Bewertung der geplanten
Lärmschutzeinrichtungen im Zuge der L 178n
aus Sicht der Lärmaktionsplanung

Titel: Bewertung der geplanten Lärmschutzeinrichtungen im Zuge der L 178n aus Sicht der Lärmaktionsplanung

Auftraggeber: Stadt Merseburg
Stadtentwicklungsamt

Stand: 20. August 2018

Abb. 2 westliches Ende der geplanten Schallschutzwand gemäß Schallschutzgutachten
Quelle: (IBV, 13.04.2010) bearbeitet

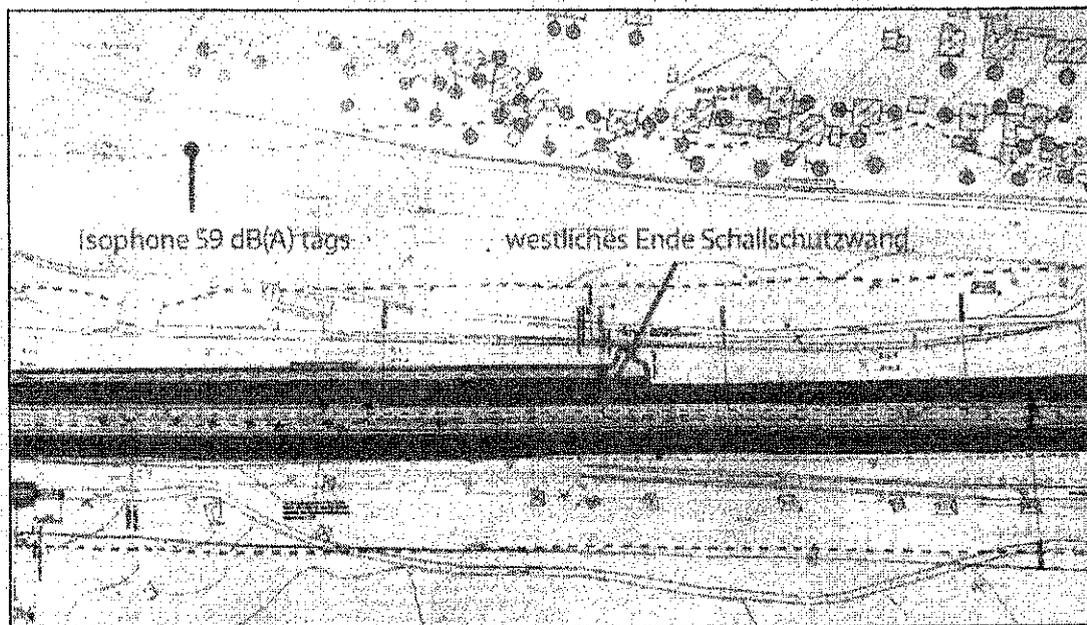
In Abb. 1 ist das westliche Ende der geplanten Schallschutzwand dargestellt. Diese endet in Höhe des Gebäudes Blütenweg 36a. Weiterhin ist in Abb. 1 anhand des Verlaufes der Isophone mit 59 dB(A) tags (ohne Lärmschutzmaßnahme) erkennbar, dass für die weiter westlich gelegenen Gebäude des Blütenweges, Starweges, Lerchenweges und Stieglitzweges der Immissionsgrenzwert nicht überschritten wird.

Durch die geplante Schallschutzwand im Zuge der L 178n werden die Zielstellungen der Lärmaktionsplanung hinsichtlich eines umfassenden und durchgehenden Schallschutzes im Verlauf der Neubautrasse nicht erfüllt.

Die Lärmpegel im Bereich der Gebäude, welche sich westlich außerhalb des Schutzbereiches der geplanten Lärmschutzwand befinden, sind nur geringfügig niedriger, als die prognostizierten Lärmbelastungen (ohne Lärmschutzeinrichtungen) für die Gebäude, für welche die Lärmschutzwand geplant ist. Sie liegen über den Schwellwerten für die Vermeidung erheblicher Belästigungen von 55 dB(A) ganztags und 45 dB(A) nachts.

Auf Grundlage geschilderten Rahmenbedingungen und Zielstellungen ist aus Sicht der Lärmaktionsplanung eine Verlängerung der geplanten Schallschutzwand bis in Höhe des Spergauer Weges zu empfehlen. Darüber hinaus wäre auch am östlichen Ende der Lärmschutzwand eine Verlängerung zielführend.
